IRSN
INSTITUT DE RADIOPROTECTION
ET DE SÛRETÉ NUCLÉAIRE

AVIS IRSN N° 2024-00003

Objet : EDF – REP – Centrale nucléaire de Golfech – INB 144 – Réacteur n° 2 – Modification temporaire des règles générales d'exploitation visant à modifier la conduite à tenir requise par la section 1 du chapitre IX des RGE en raison d'une inétanchéité sur le système DVR.

Représentation schématique de la partie extraction du système DVR, voie A en service.

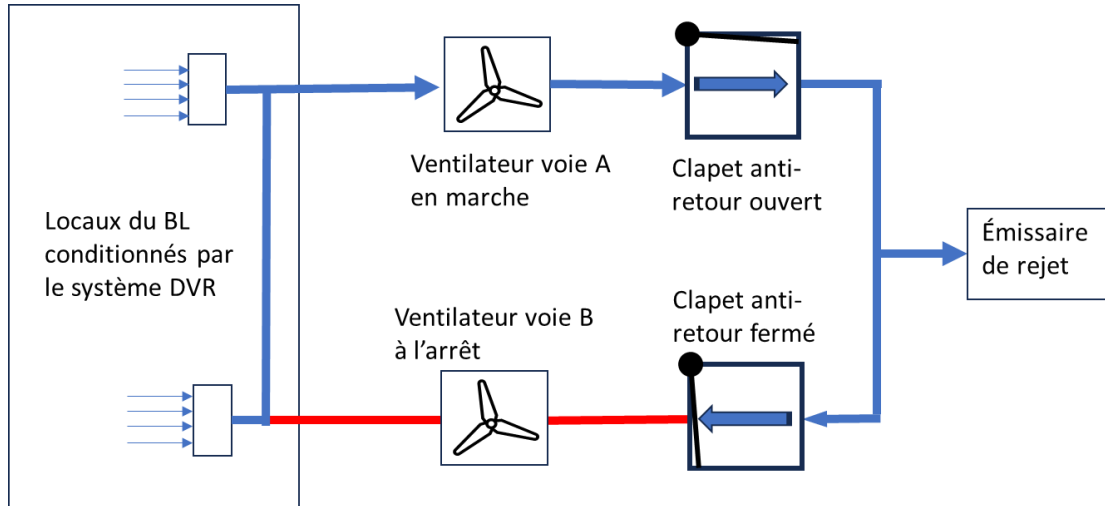
Le schéma figurant ci-après représente la partie extraction du système DVR, voie A en service. En aval de leurs ventilateurs, les deux files d'extraction convergent en amont de l'émissaire de rejet situé en toiture du bâtiment électrique (BL).

En fonctionnement normal, une voie du système DVR est en service et l'autre est à l'arrêt. Au refoulement de chaque ventilateur, un clapet anti-retour permet d'éviter qu'une partie de l'air extrait par la voie en service ne soit refoulée dans les locaux du BL via les gaines de ventilation de la voie à l'arrêt. La présence de ce clapet permet également d'éviter le dévirage² du ventilateur de la voie à l'arrêt.

Tous les deux mois, l'étanchéité du clapet anti-retour de la voie du système DVR à l'arrêt est vérifiée. Le critère d'étanchéité à respecter est le non-dévirage du ventilateur de la voie à l'arrêt. Lors d'un essai réalisé début novembre 2023 sur le réacteur n° 2 de la centrale nucléaire de Golfech, ce critère RGE, classé en groupe A³, n'a pas été respecté pour la voie B du système DVR. Les différentes actions entreprises par l'exploitant n'ont pas permis de diminuer suffisamment le dévirage du ventilateur pour respecter l'exigence relative à l'étanchéité du clapet ; la vitesse de dévirage atteinte correspond à une fuite technologique résiduelle du clapet.

L'exploitant a précisé que la présence d'un débit de fuite résiduel au niveau du clapet anti-retour, conduisant à un faible dévirage du ventilateur d'extraction de la voie à l'arrêt, n'est pas de nature à remettre en cause les débits d'extraction du système DVR, qui restent conformes aux débits nominaux attendus. De plus, ce faible dévirage ne remet pas en cause le fonctionnement du ventilateur dans le cas où ce dernier serait mis en service. Aussi, le système DVR est apte à assurer sa fonction de sûreté.

En conclusion, compte tenu des mesures compensatoires prévues par EDF, l'IRSN estime que la demande de modification temporaire de la section 1 du chapitre IX des RGE du réacteur n° 2 de la centrale nucléaire de Golfech est acceptable d'un point de vue de la sûreté.

Les mesures compensatoires de l'exploitant en appui à sa demande consistent notamment en la réalisation d'un suivi de tendance de l'évolution du dévirage du ventilateur d'extraction de la voie à l'arrêt. À cet égard, l'exploitant engagera des investigations en cas d'atteinte d'une vitesse de dévirage révélatrice d'un dépassement du seuil de fuites technologiques du clapet anti-retour.
